平成 21 年 10 月 6 日
富士通エフ・アイ・ピー株式会社

圧密沈下計算システム「DECALTO」の障害のご報告

(1) 圧密沈下計算システム「DECALTO」の障害内容

本障害の影響が大きいケース

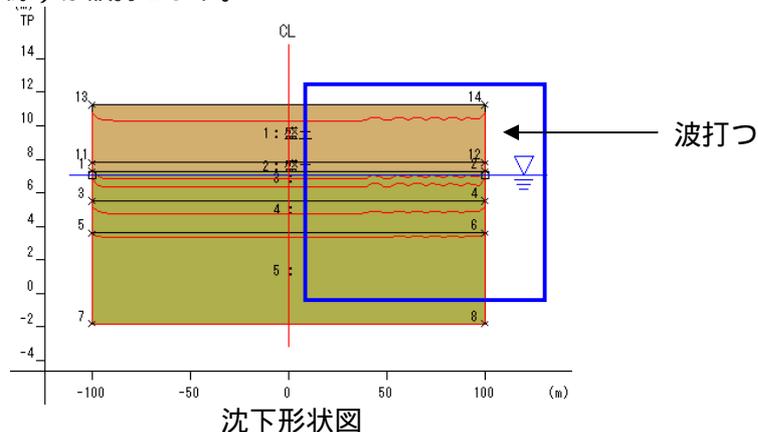
水位線があり、かつ浮力補正の設定が有効である場合、以下の障害が発生する可能性があります。

障害内容 : 本来より大きな浮力を考慮してしまう。

障害条件 : 浮力補正の繰り返し計算において、
水位線が盛土内に存在する。

障害原因 : 浮力を求めるときの載荷点と地層中心点との鉛直距離 Z が短く計算され、浮力が大きく求まります。よって増加応力 P は小さく計算されます。($P = \text{盛土重量} - \text{浮力}$)

障害現象 : 修正前と比較して増加応力 P が小さくなるため、最終沈下量が小さくなります。

浮力補正の繰り返し計算で、沈下量の増減が大きいと下図のように、右端部分で沈下形状線(赤い線)が波打ちます。

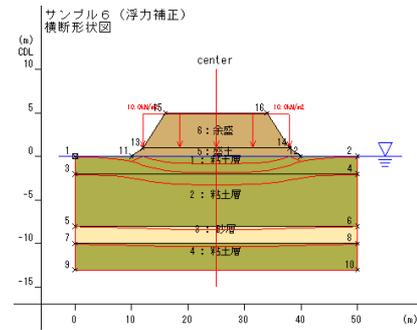
障害修正を行った結果、浮力補正が有効であるデータについて計算結果がわずかに異なります。

DECALTO のサンプルデータ (Sample06) で計算結果を比較すると、最終沈下量が $183.295 - 183.176 = 0.119$ (cm) 異なります。(差異率 0.065%)

(1)正しい計算方法[修正後]

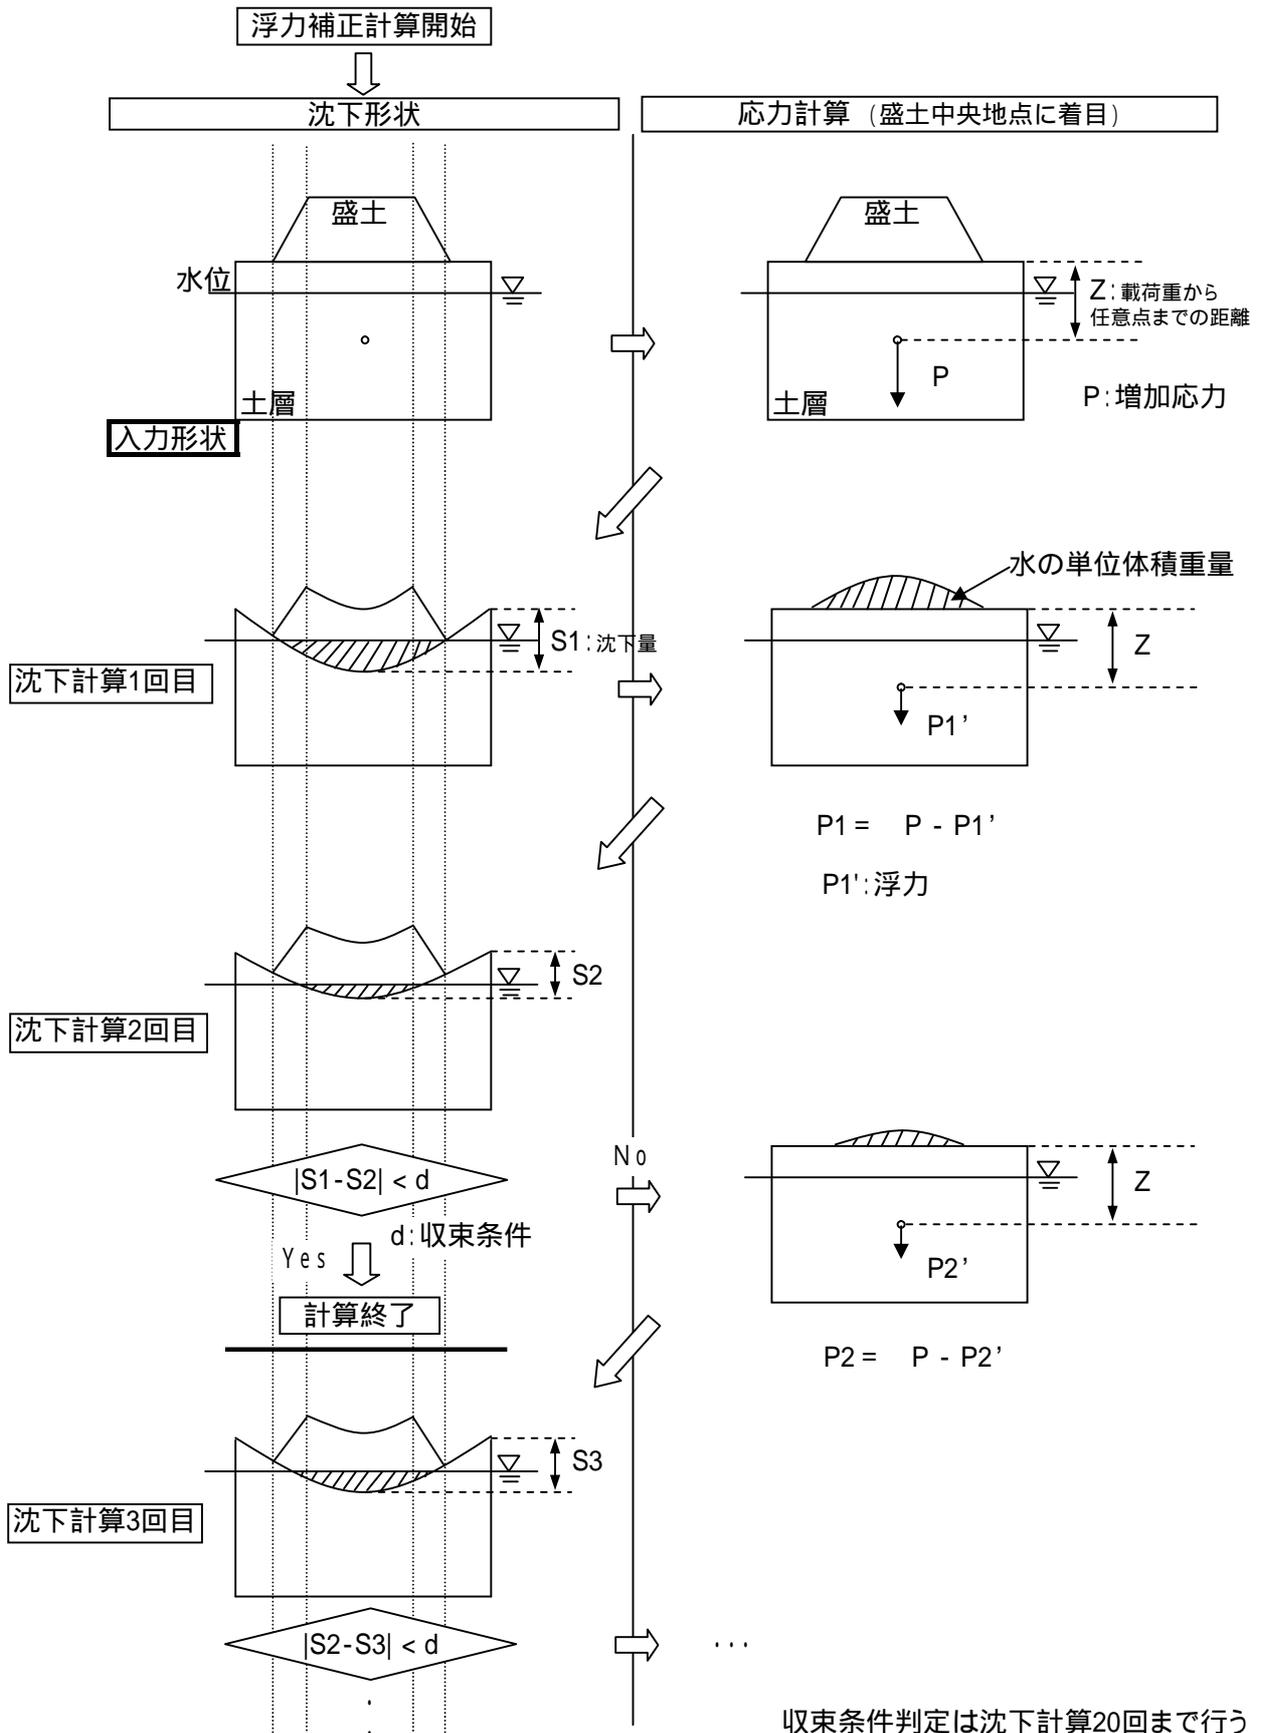
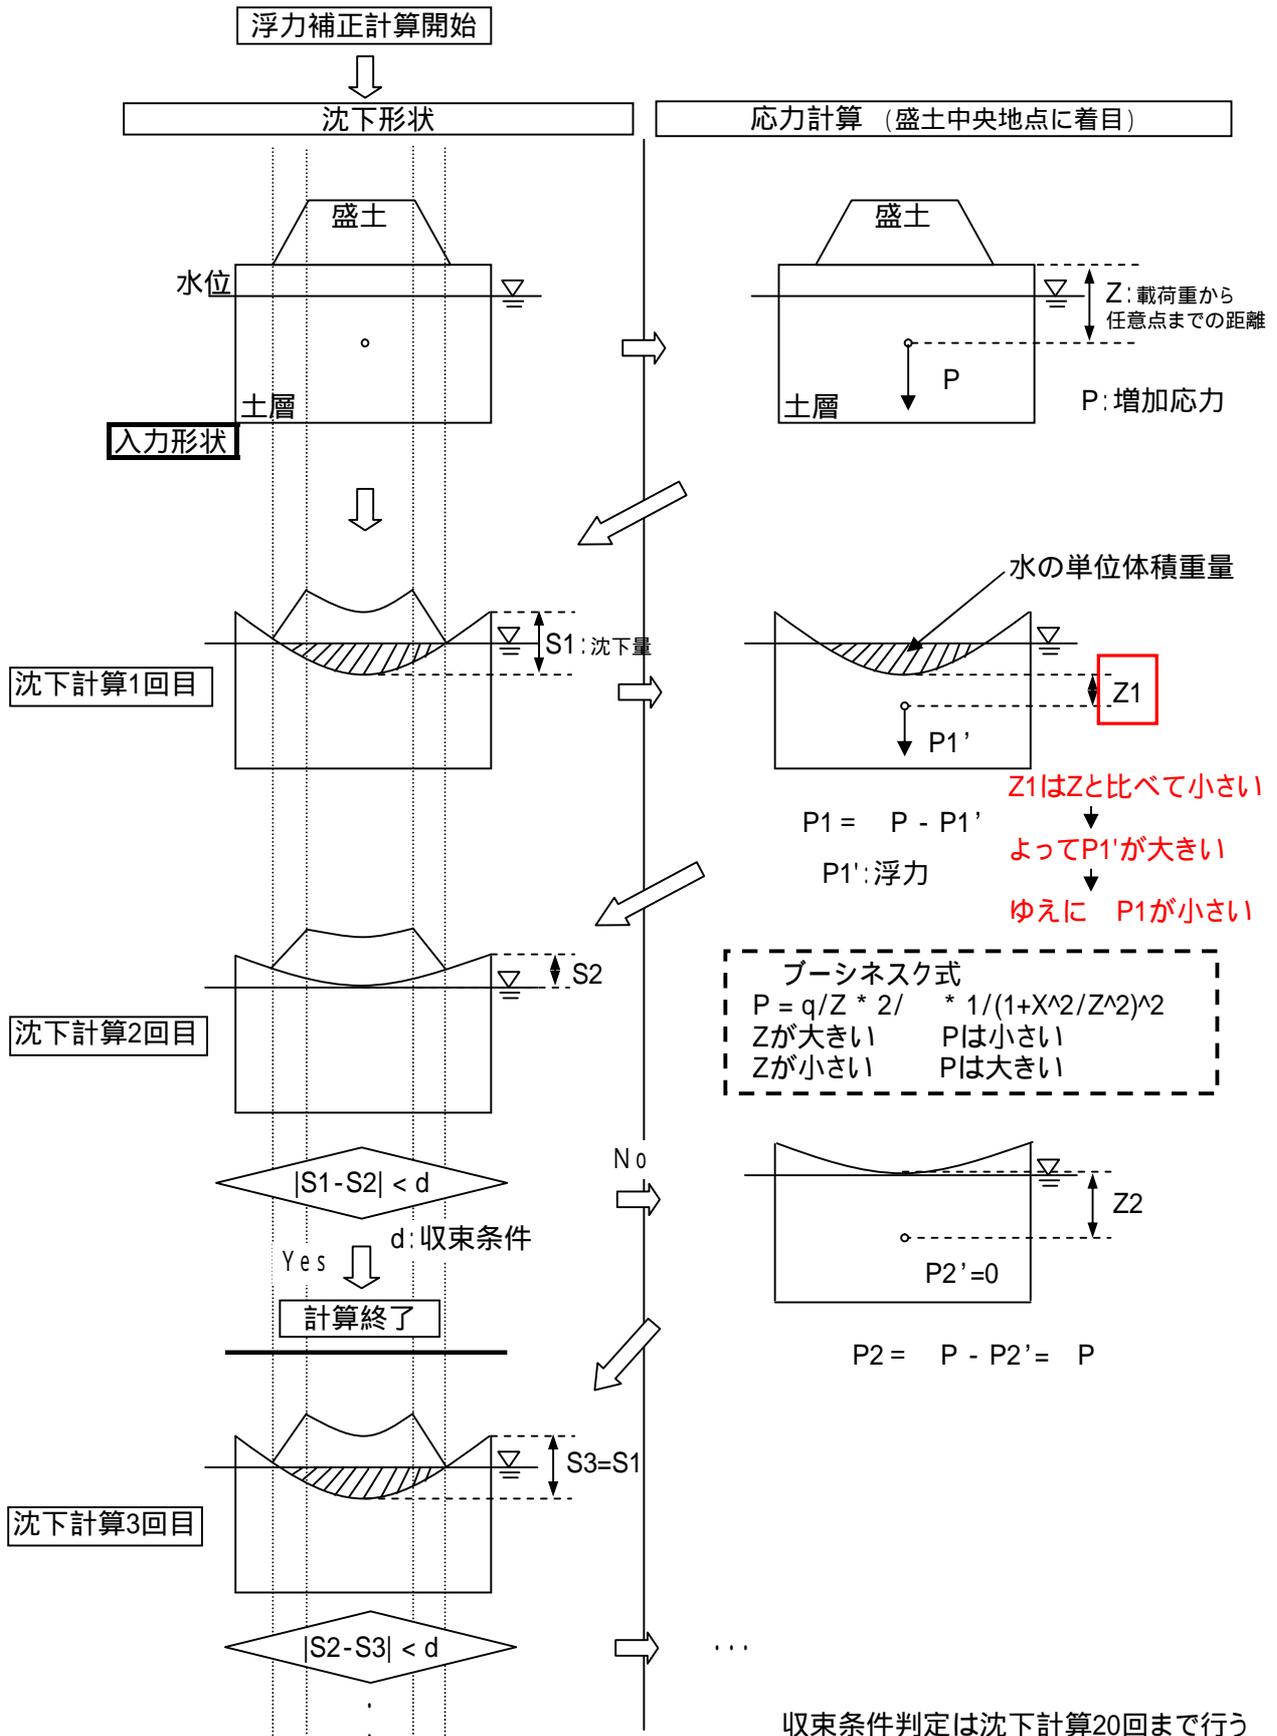
(2) 誤った計算方法[修正前]

浮力修正 : 盛土が水没した部分を水中重量として増加応力を求めます。
 | 前回の沈下量 - 今回の沈下量 | < 収束条件
 が満たされるまで繰り返し沈下計算を行います。

浮力補正 : 盛土が水没した部分を水中重量として増加応力を求めます。
 | 前回の沈下量 - 今回の沈下量 | < 収束条件
 が満たされるまで繰り返し沈下計算を行います。
